Drei Varianten für den Schlachtermarkt

Ab 2019 soll gebaut werden

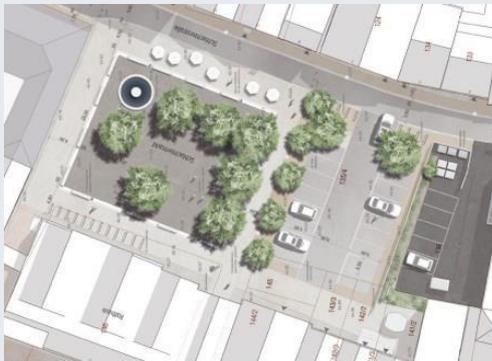
In der **Vorzugsvariante** der Verwaltung bleibt der Platzbereich in bisheriger Höhengsituation erhalten. Die Anzahl der Bäume wird auf 18 erhöht, das vorhandene Baumraster wird durch die Neupflanzungen zugunsten einer variableren Nutzbarkeit des Platzes verändert. Der Platz wird dunkel gepflastert, durch ein helles Pflasterband eingefasst und mit Bänken, versenkbaren Elektroanschlüssen und Papierkörben ausgestattet. An der Straßenkante zur Schlachterstraße ist keine Abgrenzung zur Straße vorgesehen.
